Contactpersoon	Doorkiesnummer
Roy van de Voort	13 69 / (06) 218 41 099
Datum	Bijlage(n)
22 januari 2007	1
Ons kenmerk	Uw kenmerk
PZDT-B-07045 uitv	-
Onderwerp	
ZLD-6377: Kopie 1e Nota van Inlichtingen

1^e NOTA VAN INLICHTINGEN bij bestek nr. ZLD-6377

1^e Nota van inlichtingen behorend bij bestek nr. ZLD-6377 verstrekt aan gegadigden voor het voorbereiden en realiseren van een Geocrete® verharding en het herstel van de bestaande situatie op het haventerrein van Kats gelegen in de gemeente Noord-Beveland inclusief bijkomende werkzaamheden.

Schets doorsnede betonnen keermuur

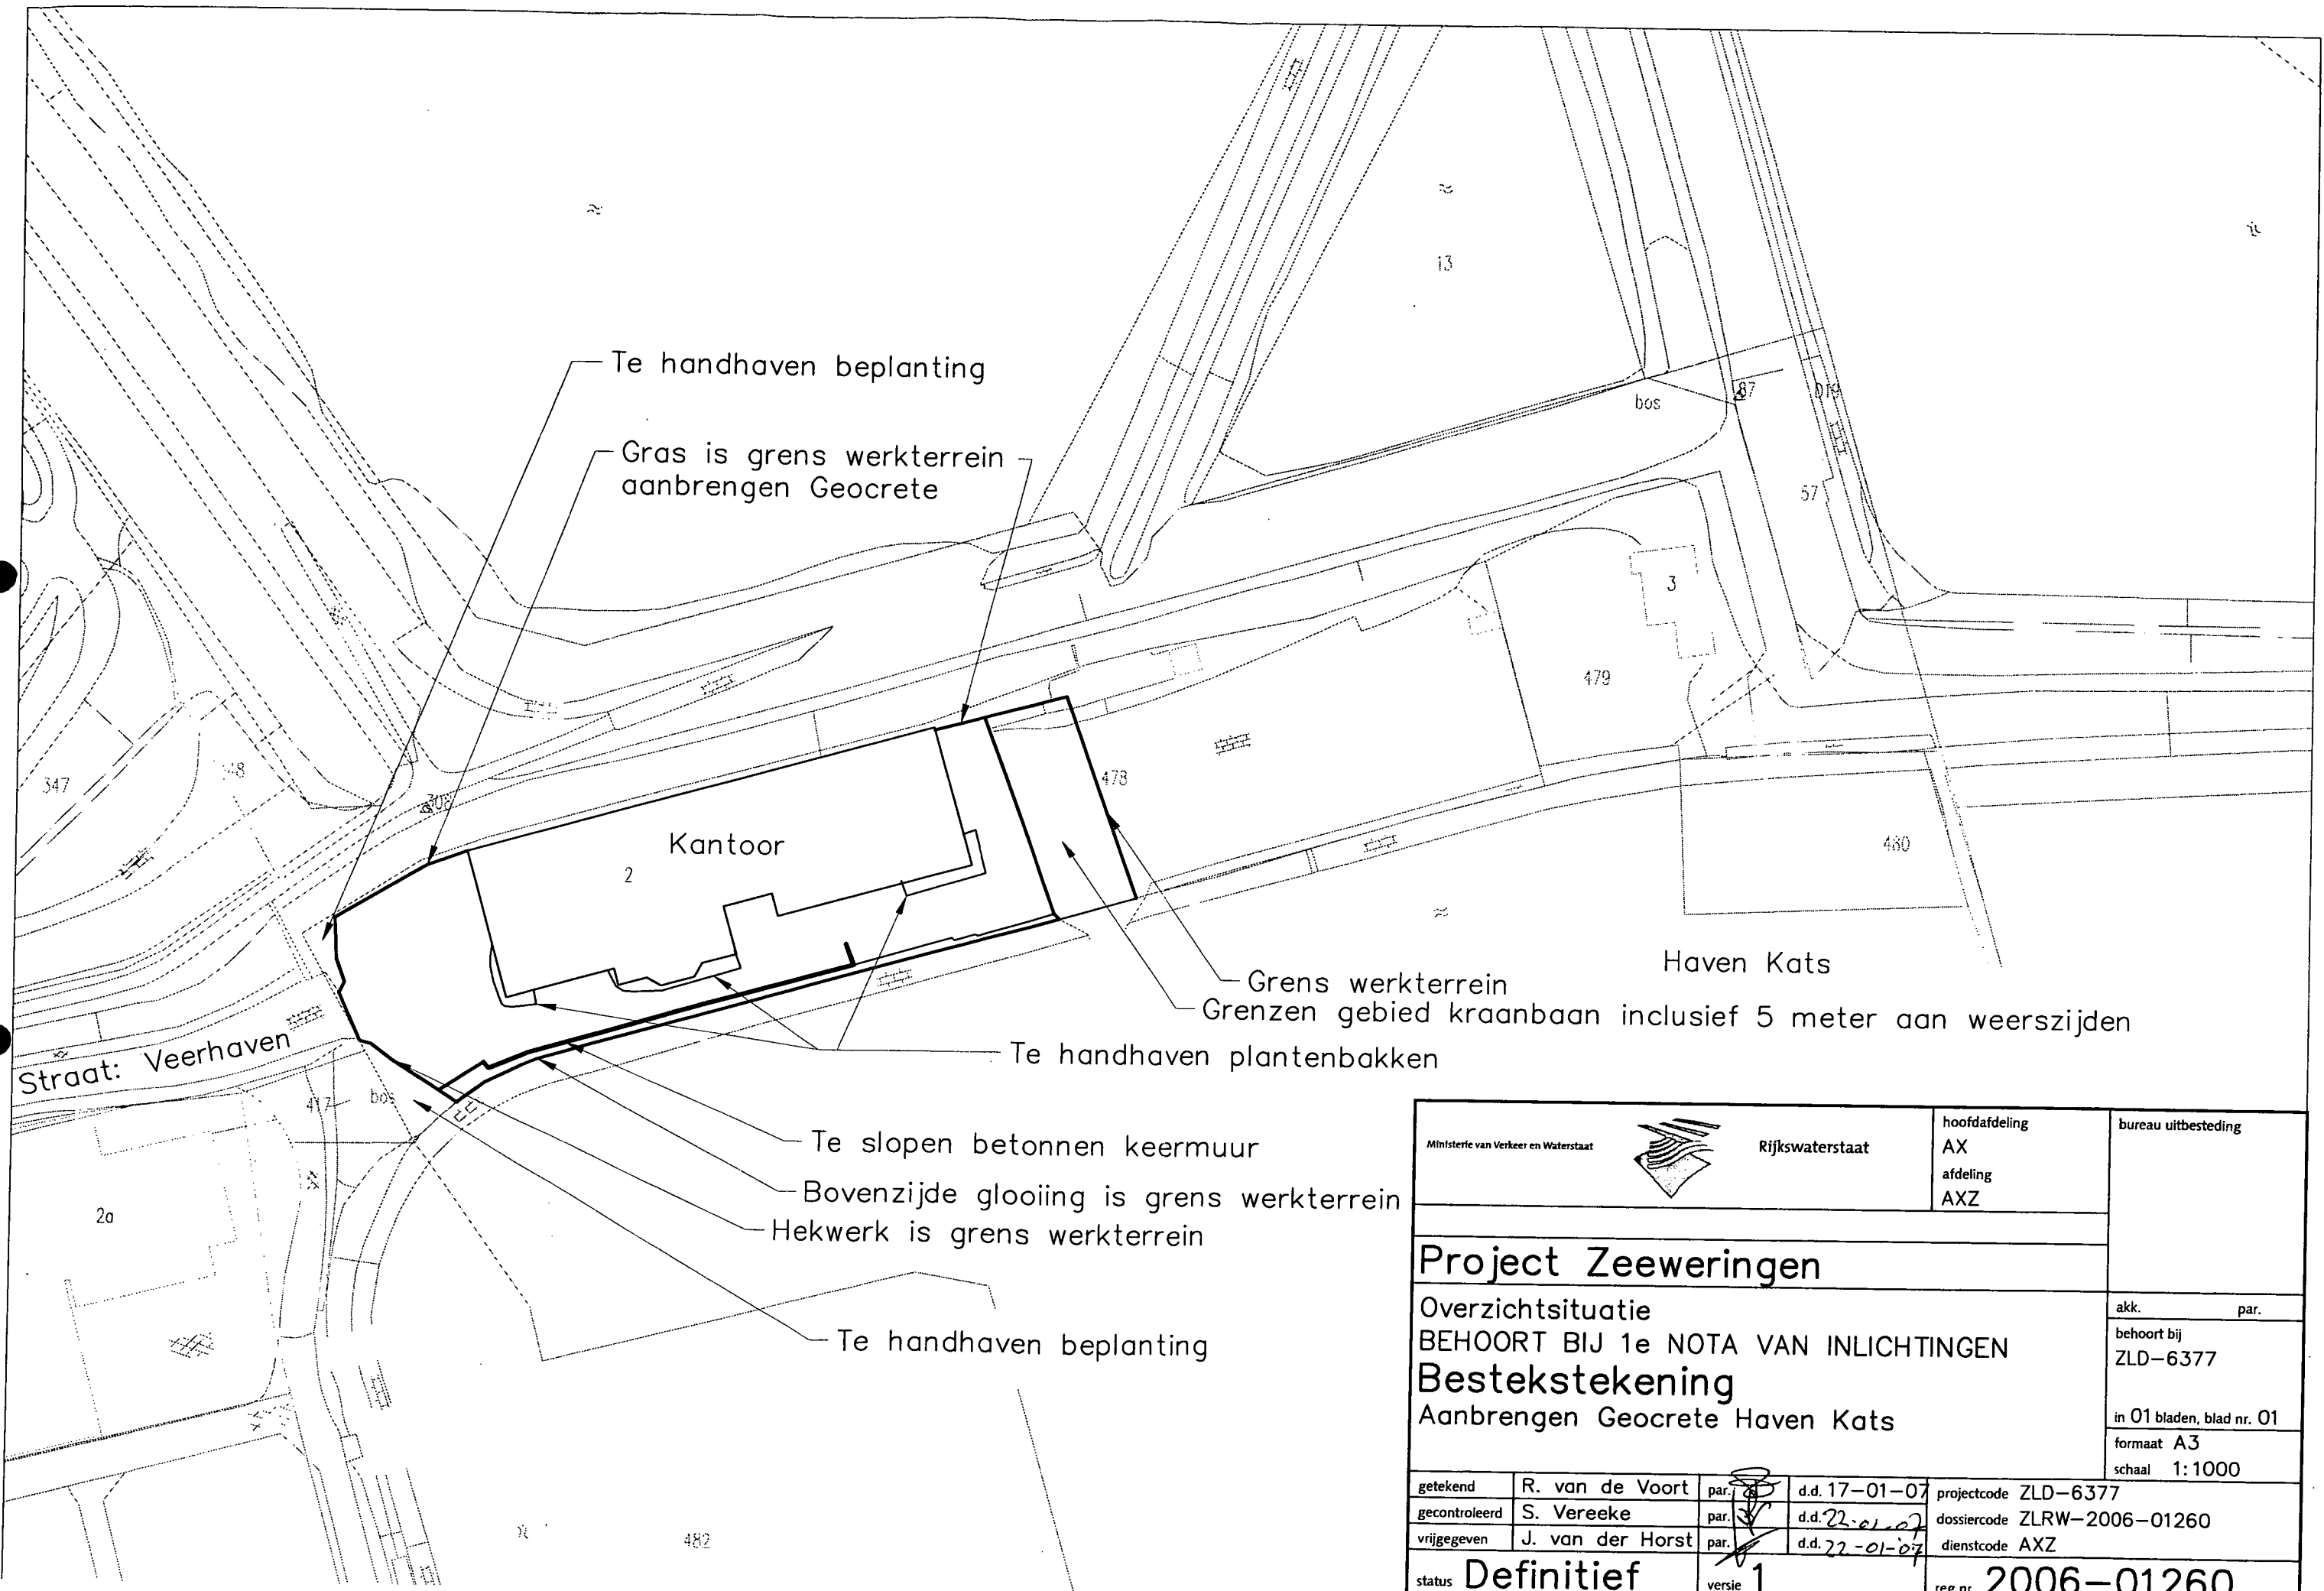
-
- Artikel 32.1.1 lid 3 vervalt en wordt vervangen door:
 3. *De betonnen keermuur dient te worden gesloopt, een schets met doorsnede van deze keermuur is te vinden in bijlage 3.*
